Projet éolien Énergie des Cyprès

Étude du dossier de DAE du projet

Axes des parcs dans un rayon de 5 kms autour de Breuilles

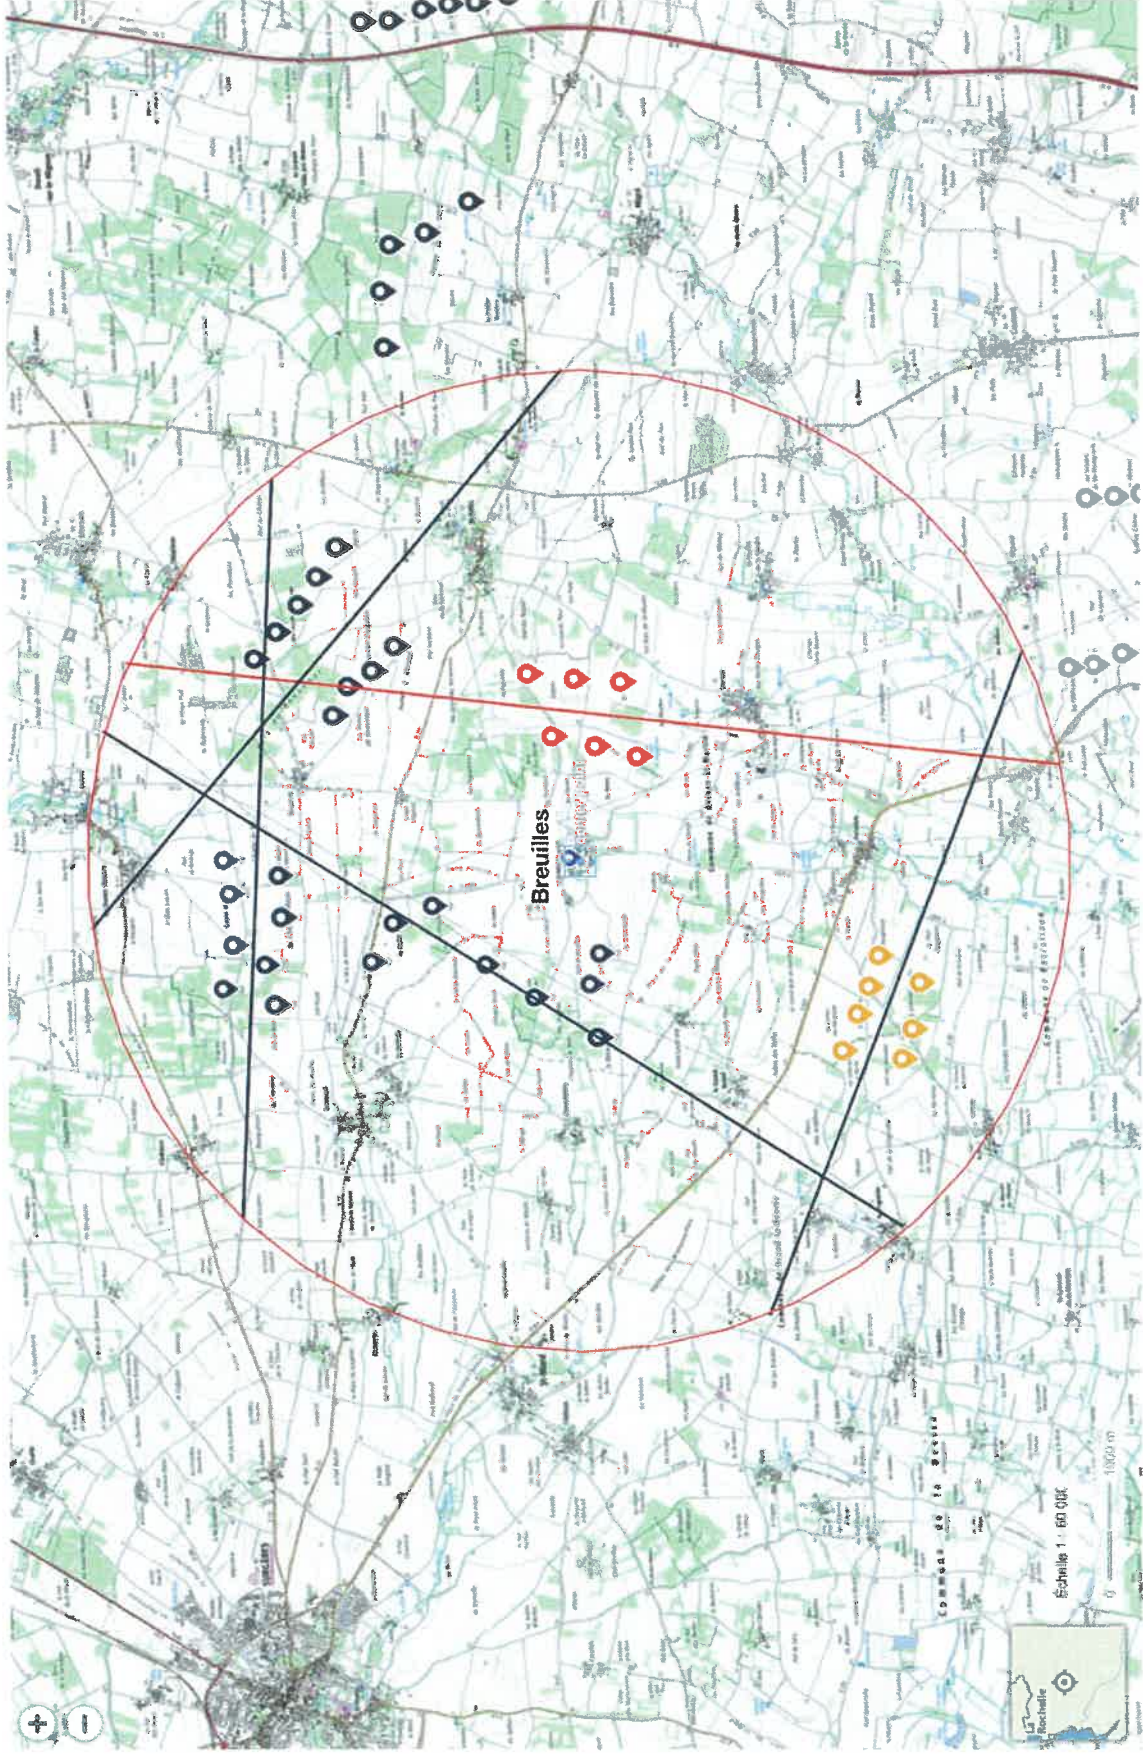
Impact paysager lointain	
Concurrence visuelle avec le clocher ou autre monument depuis les routes rayonnant vers le village	N/A : pas de clocher ou monument

Saturation visuelle évaluée depuis l'intérieur du village		
	Sans le projet	Avec le projet
Présence d'éoliennes à l'intérieur d'un cercle de 2 km de rayon centré sur le village	Oui : 7	Oui : 13
Éolienne distante de moins de 2 km visible depuis une place du village	Oui	Oui
Inscription d'une éolienne dans l'axe d'une portion de rue rectiligne (200 m minimum)	Oui	Oui
Chemins entourant le village	Oui

Axes des parcs dans un rayon de 5 kms autour de Bernay

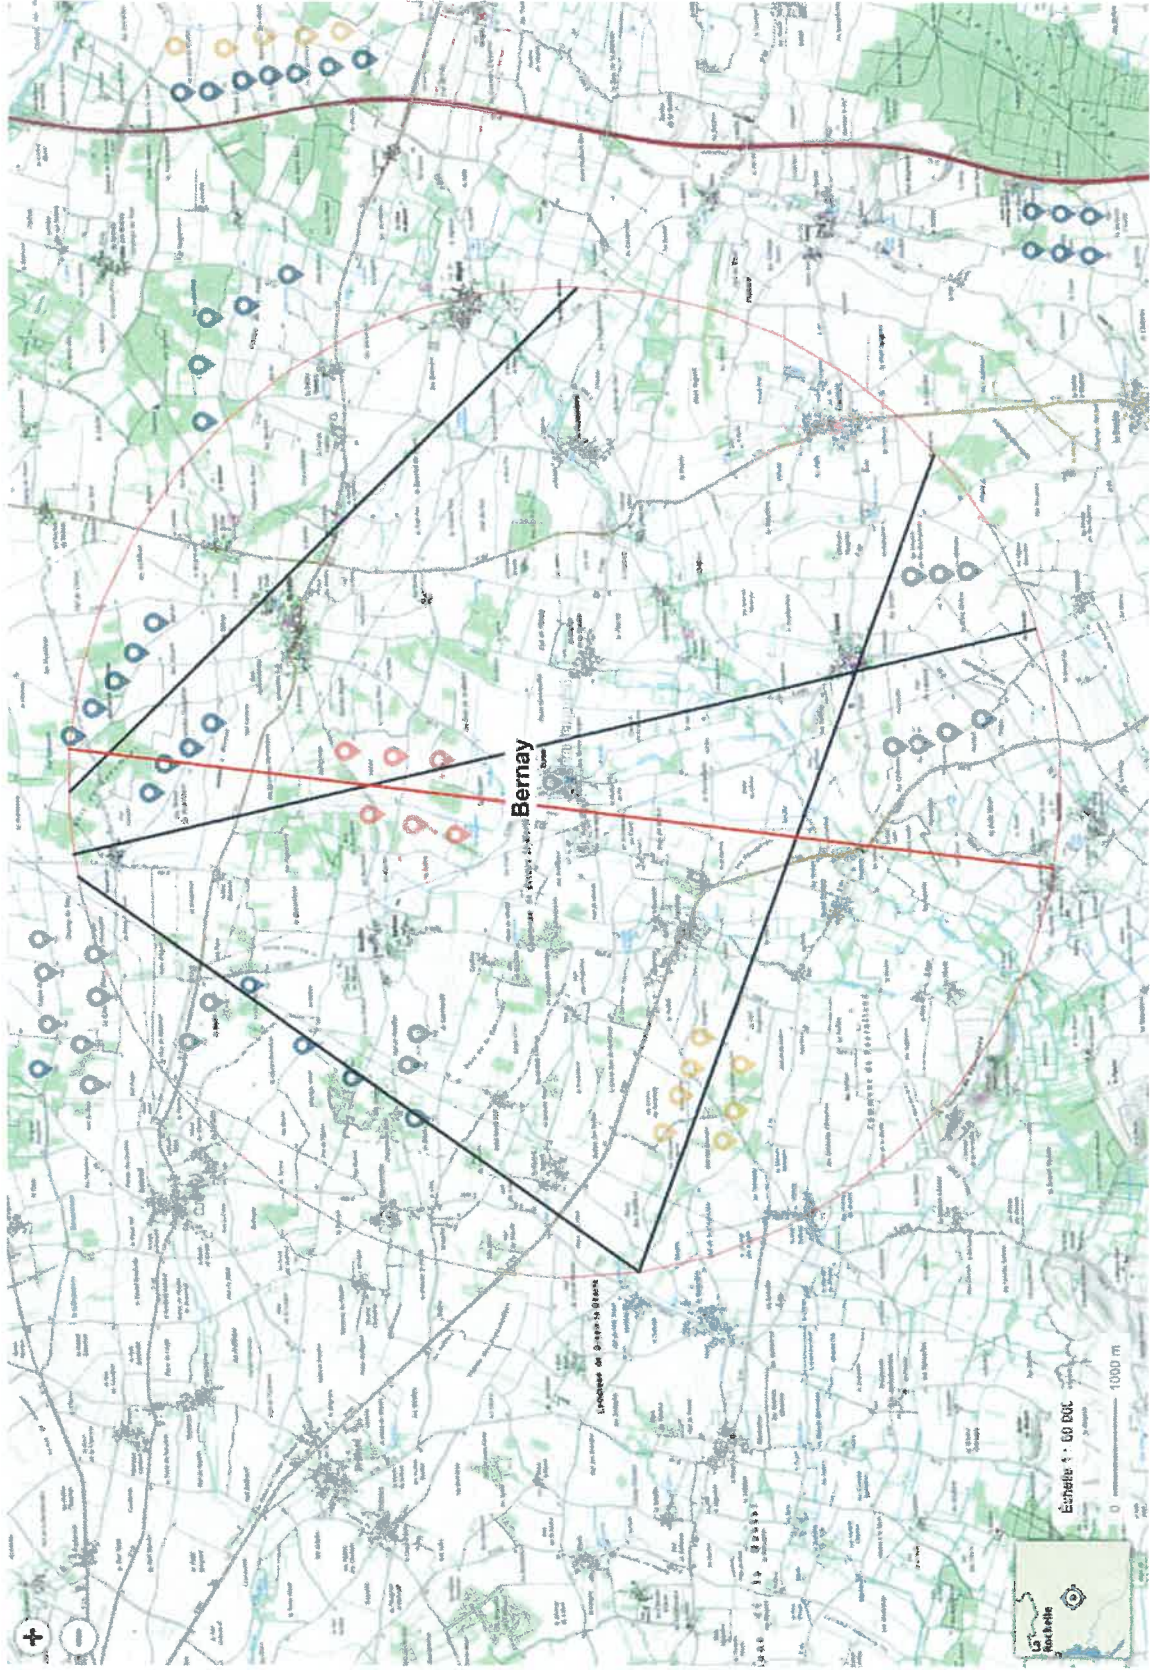
Impact paysager lointain	
Concurrence visuelle avec le clocher ou autre monument depuis les routes rayonnant vers le village	Oui

Saturation visuelle évaluée depuis l'intérieur du village		
	Sans le projet	Avec le projet
Présence d'éoliennes à l'intérieur d'un cercle de 2 km de rayon centré sur le village	Non	Oui : 5
Éolienne distante de moins de 2 km visible depuis une place du village	Non	Oui
Inscription d'une éolienne dans l'axe d'une portion de rue rectiligne (200 m minimum)	Oui	Oui
Chemins entourant le village	Oui

Axes des parcs dans un rayon de 5 kms autour de Saint-Félix

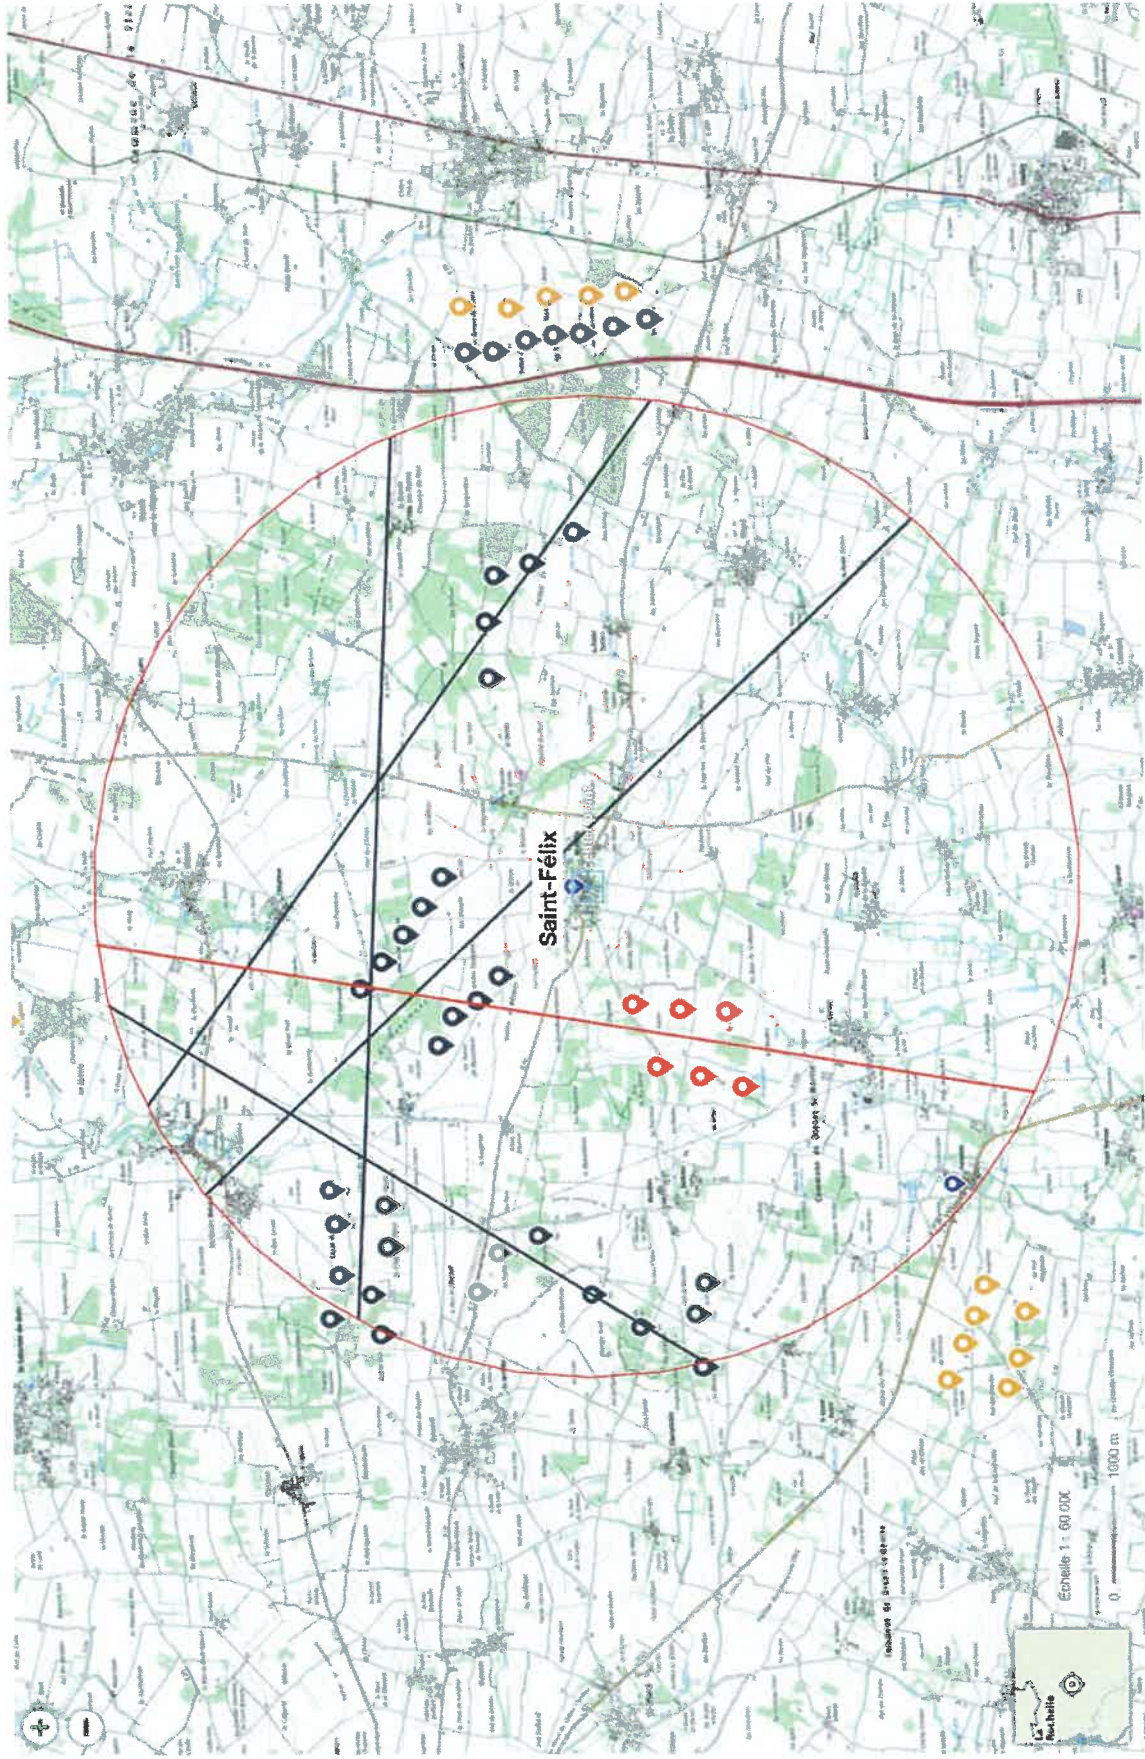
Concurrence visuelle avec le clocher ou autre monument depuis les routes rayonnant vers le village	Indéterminé
--	-------------

Saturation visuelle évaluée depuis l'intérieur du village		
	Sans le projet	Avec le projet
Présence d'éoliennes à l'intérieur d'un cercle de 2 km de rayon centré sur le village	Oui : 6	Oui : 8
Éolienne distante de moins de 2 km visible depuis une place du village	Non	Oui
Inscription d'une éolienne dans l'axe d'une portion de rue rectiligne (200 m minimum)	Non	Oui
Chemins entourant le village	Indéterminé

Axes des parcs dans un rayon de 5 kms autour de Beaumont

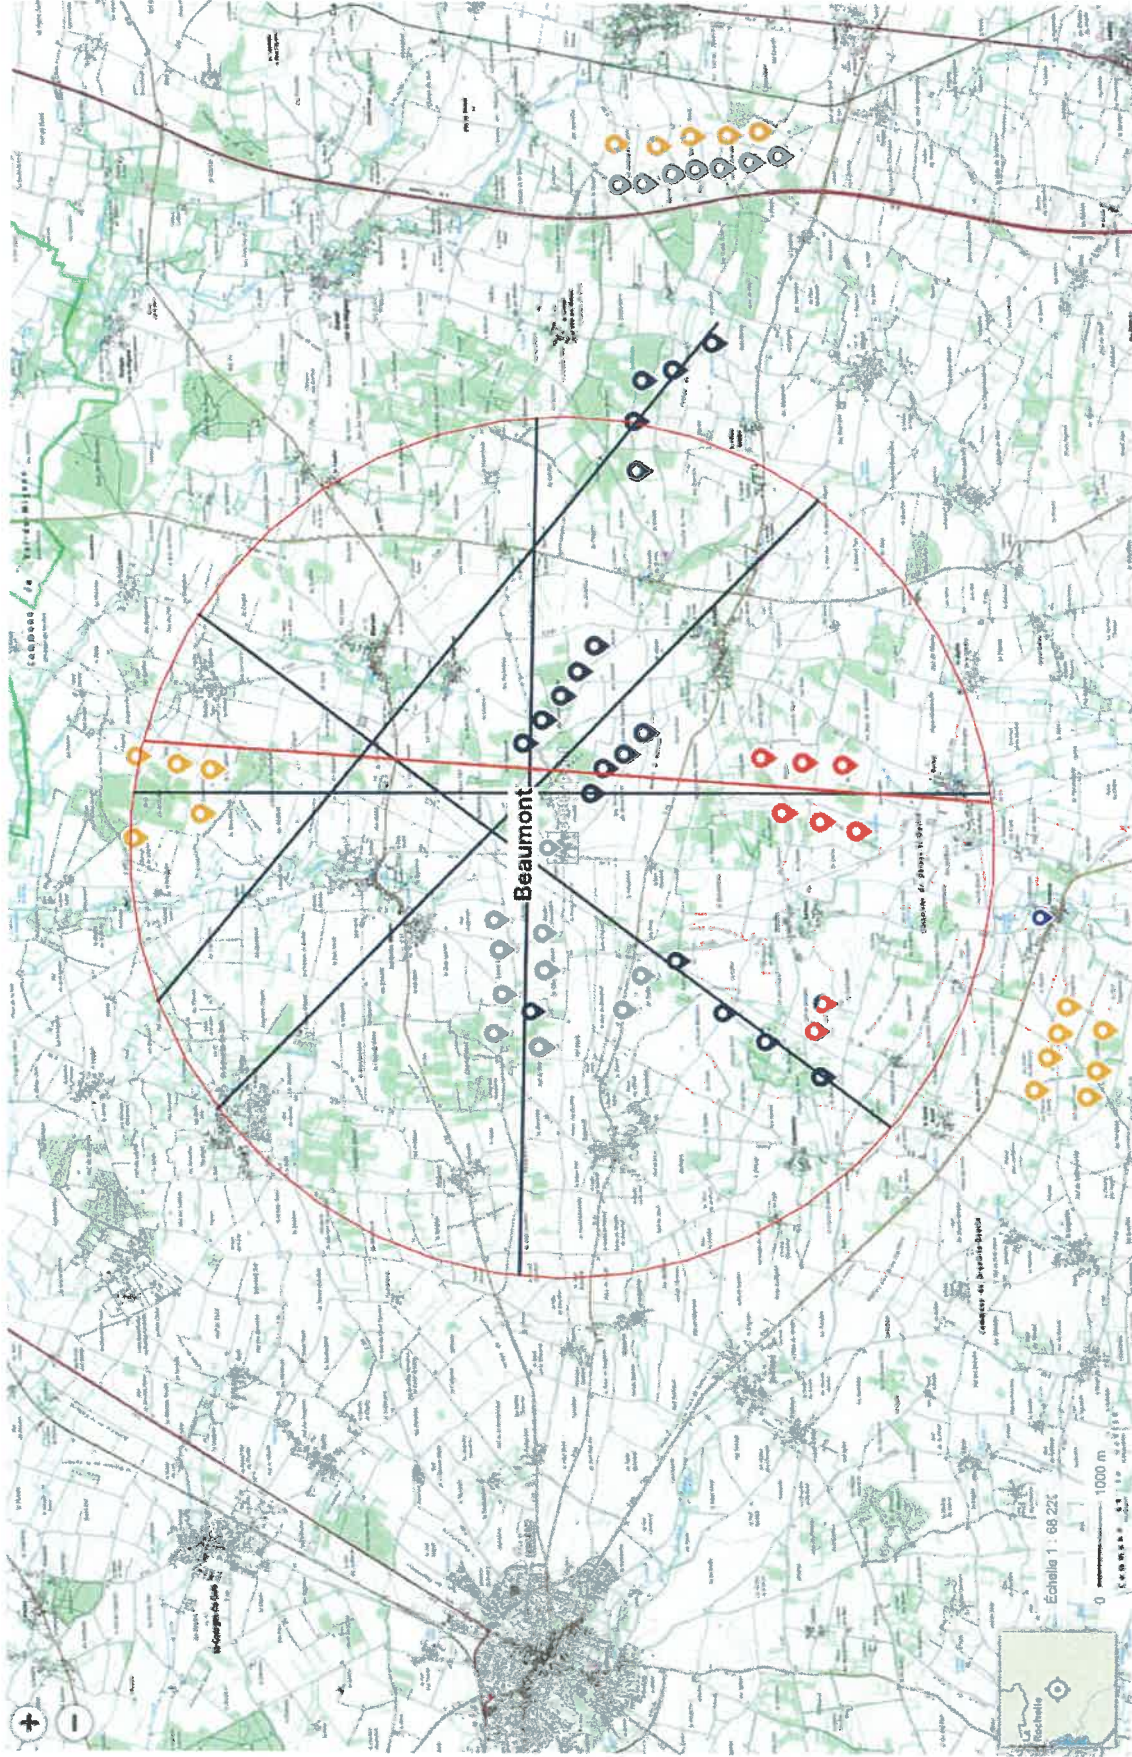
Impact paysager lointain		
	Sans le projet	Avec le projet
Concurrence visuelle avec le clocher ou autre monument depuis les routes rayonnant vers le village	N/A

Saturation visuelle évaluée depuis l'intérieur du village		
	Sans le projet	Avec le projet
Présence d'éoliennes à l'intérieur d'un cercle de 2 km de rayon centré sur le village	Oui : 15	Oui : 15
Éolienne distante de moins de 2 km visible depuis une place du village	Oui	Oui
Inscription d'une éolienne dans l'axe d'une portion de rue rectiligne (200 m minimum)	Oui	Oui
Chemins entourant le village	Oui

Axes des parcs dans un rayon de 5 kms autour de Parancay

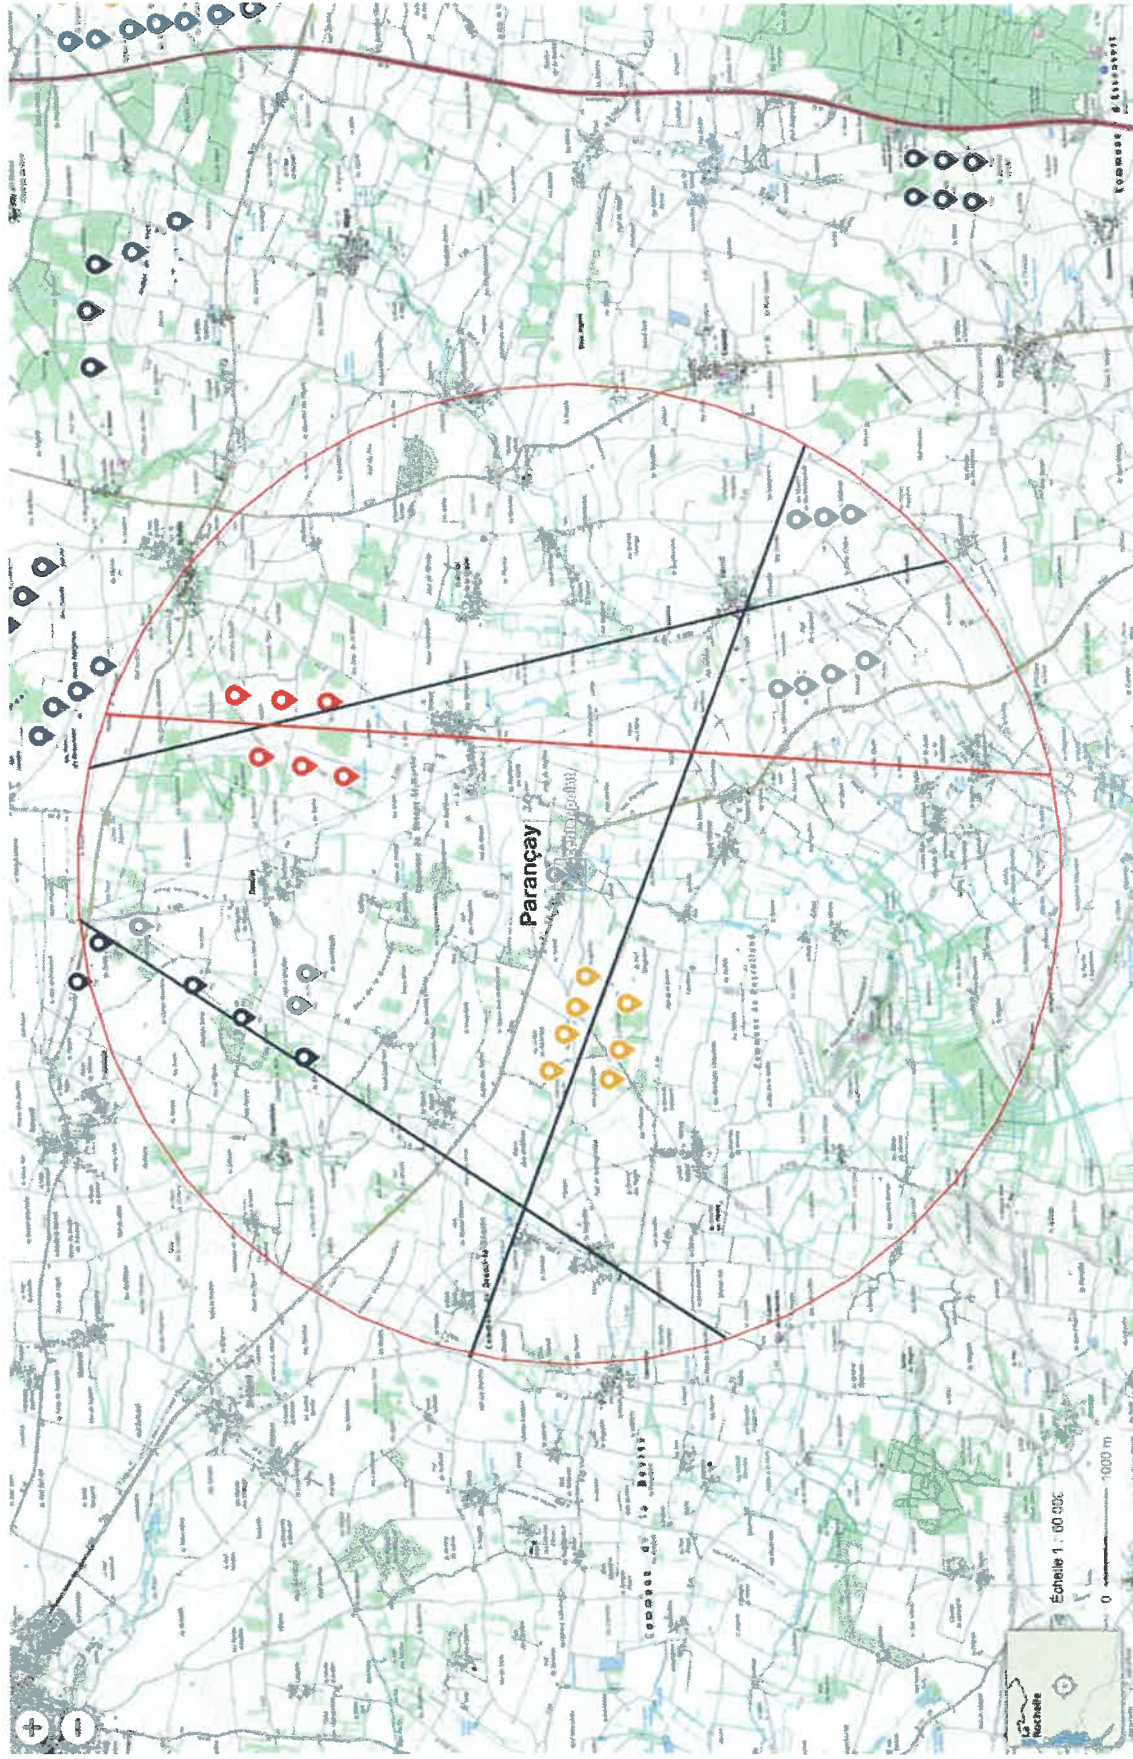
Impact paysager lointain		
Concurrence visuelle avec le clocher ou autre monument depuis les routes rayonnant vers le village	Sans le projet	Avec le projet
	N/A

Saturation visuelle évaluée depuis l'intérieur du village		
Présence d'éoliennes à l'intérieur d'un cercle de 2 km de rayon centré sur le village	Sans le projet	Avec le projet
	Oui : 5 (parc approuvé)	Oui : 5 (parc approuvé)
Éolienne distante de moins de 2 km visible depuis une place du village	Oui (parc approuvé)	Oui (parc approuvé)
Inscription d'une éolienne dans l'axe d'une portion de rue rectiligne (200 m minimum)	Non	Non
Chemins entourant le village	Indéterminé
